**TRAFIKSIKKERHEDSREVISION TRIN 2:
CYKELSTI LANGS NORDRUPVEJ**

Projekt:	Dobbeltrettet cykelsti langs Nordrupvej
Revisionstrin:	2
Bygherre:	Ringsted Kommune
Projekterende:	Dines Jørgensen & Co. A/S
Revisor:	Jan Luxenburger, trafiksikkerhedsrevisor, Luxenburger Trafiksikkerhed & Vejteknik
Revideret:	september 2017
Besigtigelse:	Foretaget torsdag den 28. september 2017 i dagslys, overskyet vejr
Baggrund:	Tegning 0, Oversigtsplan, 1:3000 6.0 – 6.9 Skilte- og afmærkningsplaner, 1:250 9.1 Tværsnit 1:50 Forundersøgelsesrapport, COWI, 13/10 2016 6.0.1 og 6.02 reviderede skilte og afmærkningsplaner fremsendt 10/10 2017

Figur 2: tværsnit fra revisionsgrundlaget

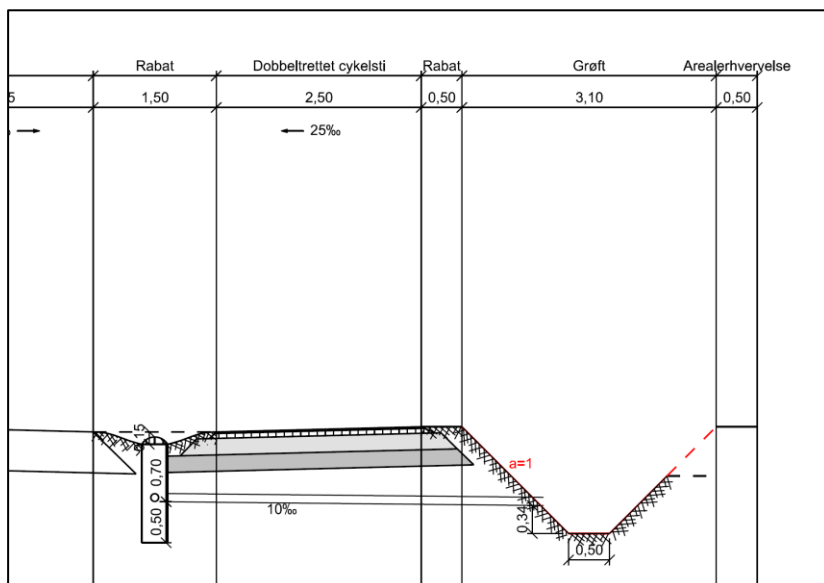
På tværsnit ses grøfteskråning projekteret med $a=1$, placeret 0,5 meter fra stikant. En stejl skråning som denne kan forværre skaden, hvis en cyklist forlader stien. Det samme gælder skader på køretøjer som forlader kørebanen – selvom skråningen er placeret uden for sikkerhedszone, vil 20 % af biler som forlader kørebanen nå længere ud end sikkerhedszonen.

Det anbefales at grøfteskråningen projekteres mindre stejl, gerne med anlæg 3.

Projekterendes svar: Det valgte skråningsanlæg er for at begrænse omfanget af arealerhvervelse.

- Grøfte skråninger fastholdes til $a=1$.
- Ved markoverkørsler etableres grøfteender med en fladere skråning, $a=2$ til $a=3$, dette for at sikre at grøfteender ikke udgør en påkørselsfarlig genstand.

Revisors svar: afventer bygherres svar. Grøfteender bør anlægges $a=6$ for at de ikke er påkørselsfarlige

Figur 7: krydset Haslevvej / Nordrupvej projekteret med venstresvingsbane

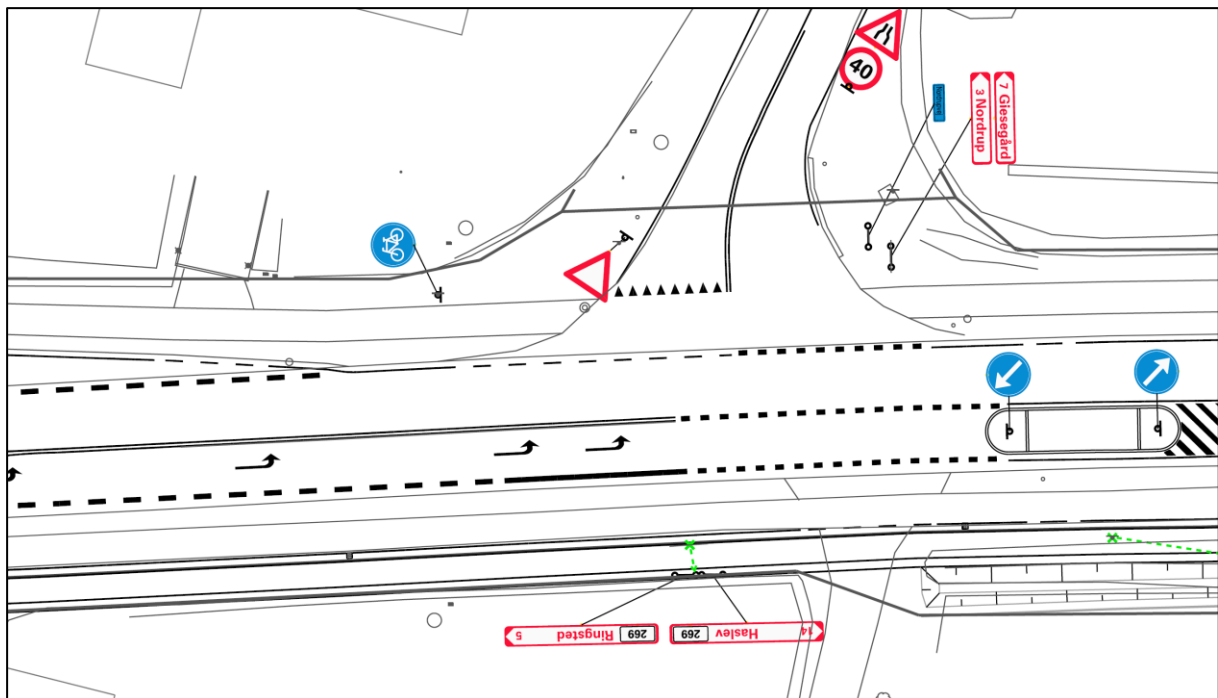
Problem: krydsningsfaciliteter for bløde trafikanter ved Haslevvej, tegning 6-0-2

Krydset Nordrupvej / Haslevvej er på tegning 6.0.2 projekteret med venstresvingsbane samt heller og en lokal hastighedsbegrænsning på 60 km/t. Venstresvingsbanen etableres via en vejudvidelse mod syd.

Hastighedsniveauet på Haslevvej blev ved besigtigelsen vurderet som højt, og med meget trafik (kl. ca. 16), hvorfor det er vanskeligt at foretage krydsning af vejen. Det vurderes som usandsynligt at skolebørn kan krydse her, da kun den sydlige krydsningshelle er placeret tæt på krydset

Med en ensidig vejudvidelse sker der ingen forsætning for trafikken fra syd, og der er risiko for at hastighedsgrænsen overskrides, hvilket yderligere komplicerer krydsning for bløde trafikanter.

Det er desuden oplyst at der i begge løsningsforslag (6.0.1 og 6.0.2) etableres cykelsti i begge vejsider langs det sidste stykke af Nordrupvej, frem til 2-1 vejen. Disse stier er ikke vist på tegning 6.0.2.

Projekterendes svar: Den projekterede helle er tænkt som støttehelle for de bløde trafikanter, og er projekteret til at have en bredde på 2,6 meter.

Der vil som fartdæmpende foranstaltning blive projekteret fartvisere på Haslevvejen i både sydlig og nordlig retning. Disse vil blive placeret, således at de har en mulig effekt indenfor den nye lokale hastighedsbegrænsning på 60 km/t.

Det aftales, at der etableres 2 løsningsforslag for Haslevvej således:

- Løsning 1 – Der etableres støttehelle både syd og nord for Nordrupvej udmunding i Haslevvej for krydsende cyklister, men ikke en venstresvingsbane.
- Løsning 2 – Der etableres en venstresvingsbane herunder en tilbagetrækning af cykelstikrydsning, så cyklisterne bliver trukket længere væk fra krydset i forhold til de svingende bilister fra Haslevvej. Cykelstien trækkes op til den projekterede støttehelle mod syd, således at den kan bruge som støttepunkt for cyklister.
- Det aftales, at der etableres cykelsti op langs Nordrupvej på begge sider fra afslutningen af 2 minus 1 vejen. Dette gøres for begge løsninger.

Revisors svar: Ok – løsning 1 anbefales. Cykelstier på Nordrupvej mangler på tegning 6.0.2

Figur 8: Løsning fra tegning 6.0.1 anbefales

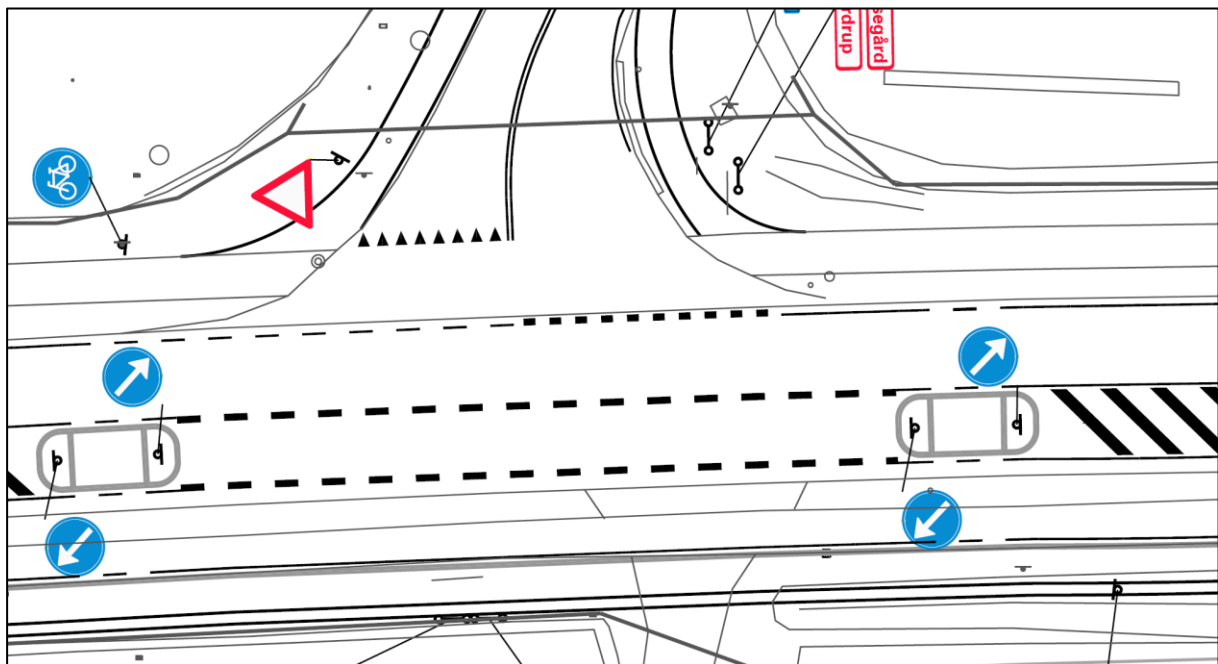
Løsningen på tegning 6.0.1 kan i stedet anbefales, da den indeholder krydsningsheller for begge retninger, og man samtidig undgår en unødigt lang svingbane.

Figur 9: forslag om at føre dobbeltrettet sti helt frem til krydset med Haslevvej.

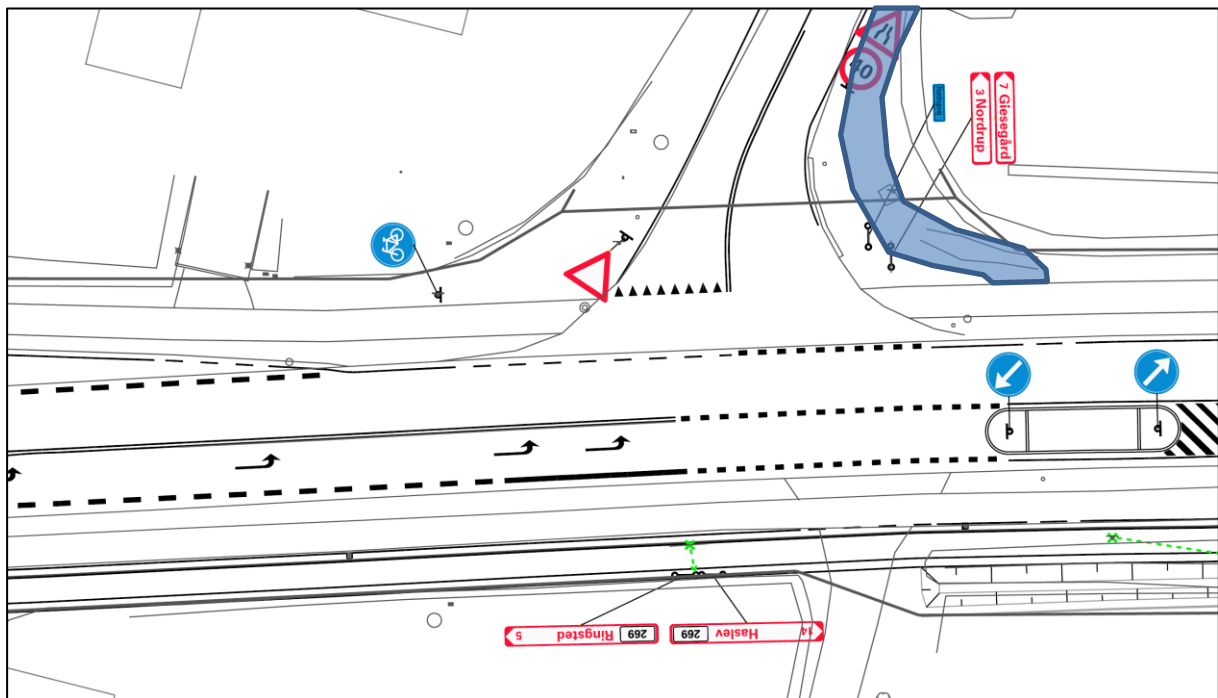
Såfremt løsningen fra tegning 6.0.2 vælges, bør det overvejes at føre den dobbeltrettede sti helt frem til krydset og dermed krydsningshellen, som vist nedenfor.

Det anbefales samtidig at indarbejde yderligere hastighedsdæmpende foranstaltninger, især for trafikken fra syd – fx i form af faste fartvisere, som typisk reducerer gennemsnitshastigheden med 5 km/t (Trafiksikkerhed – effekter af vejtekniske virkemidler, Vejdirektoratet 2014).

Figur 11: forslag til tilbagetrækning af stiens afslutning

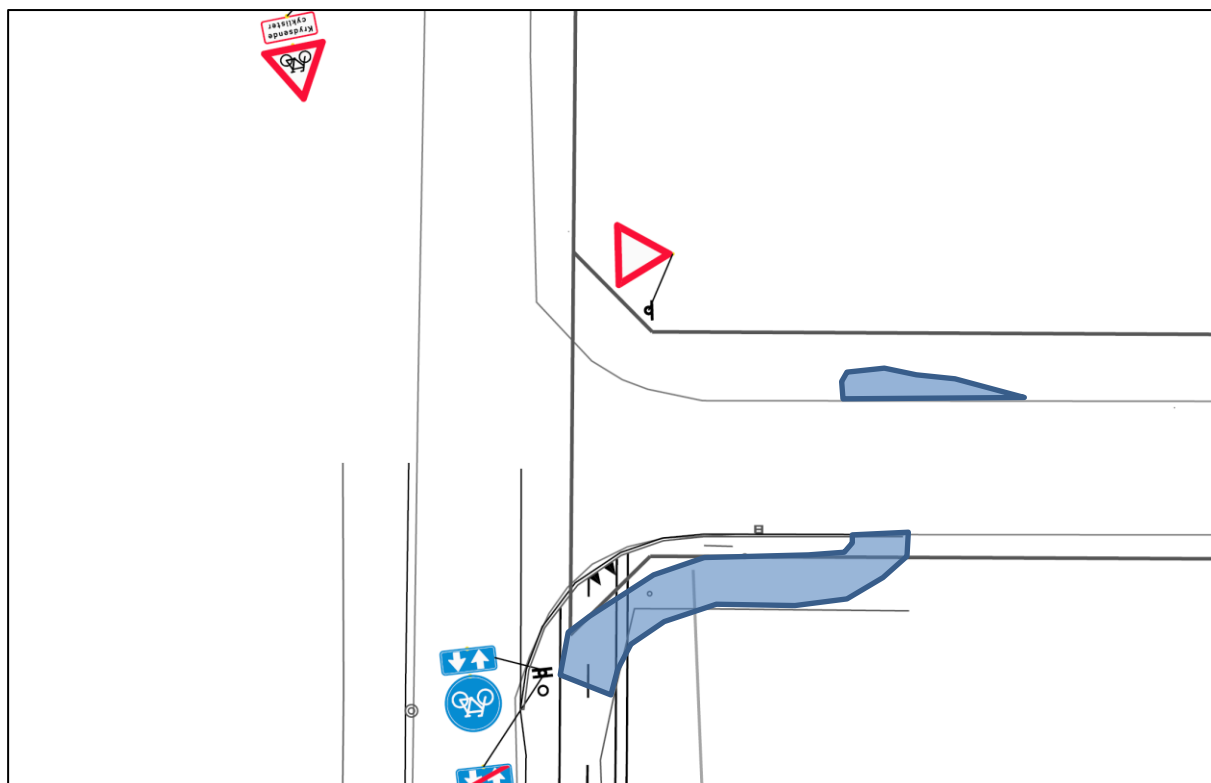
Stien afsluttes hvor den møder sidevejen Nordrup Vestervang. Det antages at cyklister til og fra stien skal benytte Nordrup Vestervang som adgangsvej til skolen.

Såfremt dette er tilfældet, vil cyklister fra Nordrup Vestervang skulle foretage en u hensigtsmæssig krydsning for at komme over på stien. Typisk vil en cyklist blot krydse skråt over vejen for at komme over på den dobbeltrettede sti, hvilket kan være overraskende for øvrige trafikanter, med risiko for konflikter mellem cyklister og kørende trafik.

Såfremt Nordrup Vestervang skal benyttes som vej til og fra skolen, anbefales det at trække stien et stykke ned ad sidevejen (10 – 15 meter) og samtidig etablere en vigelomme for cyklister. Alternativt kan stien føres helt ned til eksisterende rundkørsel på Nordrup Vestervang.

Stikrydsningen forsynes med viginjer og gerne vigepligtstavle.

Projekterendes svar: Viginjer for Nordrup Vestervang trækkes tilbage, således at cykelstien får forkørselsret. Derved vil cyklister som kommer inde fra Nordrup også kan krydse over på den dobbeltrettede sti.

- Der etableres svingbane for cyklister fra øst ved udvidelse af kørebane i nordlig side, således at cyklisterne kan krydse vejen, med mulighed for tilslutning til den nye cykel.
- Der etableres muligvis pudebump som fartdæmpende foranstaltninger i tilknytning hermed. Disse har en præventiv effekt overfor bilisterne og vil få dem ned i fart samtidig med, at der ikke er nogle problemer i forhold til busser.
- Afslutningen af cykelstien trækkes et stykke ned langs med Nordrup Vestervang, for at sikre overkørslen for skolebørn.
- Det aftales, at byskiltet flyttes til placering vest for Nordrup Vestervang.

Revisors svar: Så der føres både dobbeltrettet sti på tværs af Nordrup Vestervang og stien føres ned langs Nordrup Vestervang? Det anbefales at afslutte stien som vist på tegningen ovenfor. Cyklister fra øst (inde

Figur 12: rumlefelt ved afslutning af sti bør flyttes mod øst

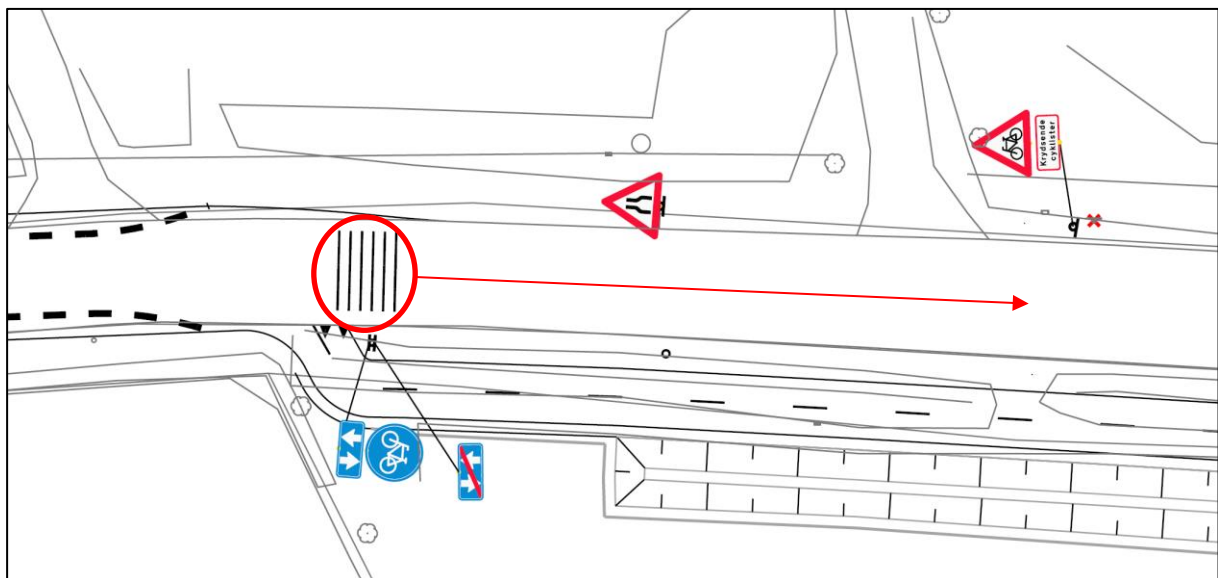
På afmærkningsplanen ses noget der ligner et rumlefelt placeret i forbindelse med afslutningen af den dobbeltrettede sti. Feltet er dog placeret så tæt på stikrydsningen, at trafikanter ikke vil kunne nå at reagere på feltet i tide.

Såfremt stiens afslutning bibeholdes her, bør rumlefeltet placeres med større afstand til stikrydsningen – fx sammen med A21-tavlen. En mere effektiv løsning vil være at etablere en egentlig hastighedsdæmper i stedet, fx i form af et bump.

Projekterendes svar: Rumlefelt flyttes så den kan få bilister til at reagere inden start af cykelsti.

- Det aftales at rumlefelt flyttes.

Figur 13: D21-tavle mangler undertavler og vender forkert

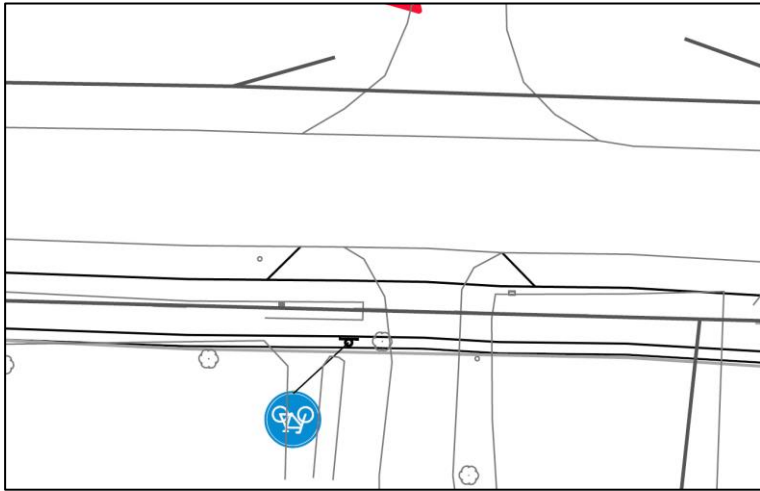
Overfor tilslutning af Indelukket ses en D21-tavle vist i tegningsmaterialet. Tavlen vender forkert og mangler undertavler for dobbeltrettet sti.

Projekterendes svar: D21 tavlen er placeret som orientering for cyklister som kommer fra Indelukket, om at skulle over vejbanen for at kører på cykelsti.

- Der opsættes 2 tavler med visning af dobbeltrettet sti, således at den kan ses fra Indelukket.

Figur 14: indsnævring til 1 spor

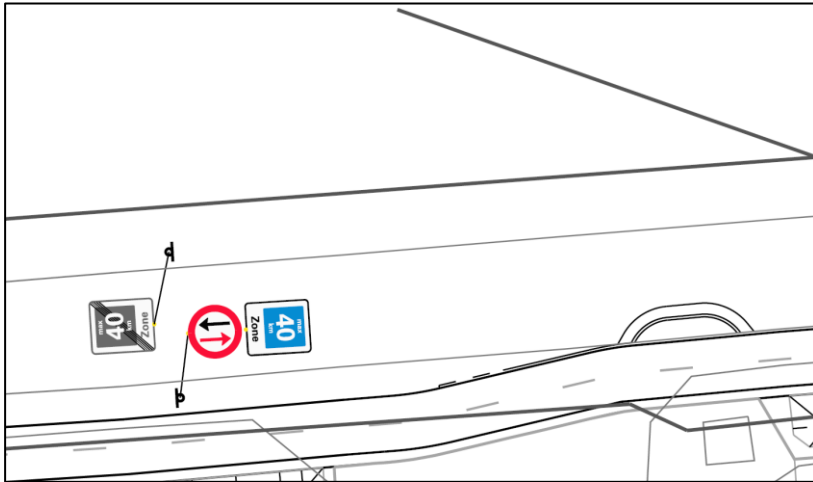
På en delstrækning etableres indsnævring til 1 spor. Det fremgår ikke hvordan disse heller afmærkes eller udføres.

Hellerne bør afmærkes som anbefalet i Håndbog om fartdæmpere, Vejreglerne 2013, afsnit 4.16. Det bør i den forbindelse sikres, at der opretholdes mindst 30 cm afstand mellem stikant og faste genstande i hellen.

Kantsten i hellen bør udføres som lyse og affasede kantsten og skal udføres med et maximalt lodret opspring på 5 cm.

Det bemærkes desuden, at de planlagte heller ses placeret med 150 meters mellemrum, svarende til den maksimalt anbefalede afstand mellem hastighedsdæmpere ved 40 km/t. Den anbefalede afstand er 100 meter.

Anvendelse af B18 "hold tilbage for modkørende" kan evt. udelades, da dette allerede er reguleret af færdselsloven. Det forudsættes at hellerne afmærkes tydeligt.

Projekterendes svar: Der vil blive opsat N42 tavler i hellen, de vil blive placeret hensigtsmæssigt så de har den rette afstand til cykelstien. Hellerne vil blive udført med en faskantsten, dette vil blive præciseret på nyt tværsnit for området med kantsten.

- Helleanlæg udføres med overkørbart areal sat i brosten eller lignende, selve hellen arealet hæves med en hvid faskantsten.
- Helleanlæg ved 40-zone etableres med overkørbart areal, der sættes N42 "slikpinde" i helleanlæggene til vejvisning.
- Helleanlæg placeres med indbyrdes afstand på 150 m.
- Mulighed for stele eller lignende i rabat overfor overkørbart areal undersøges.
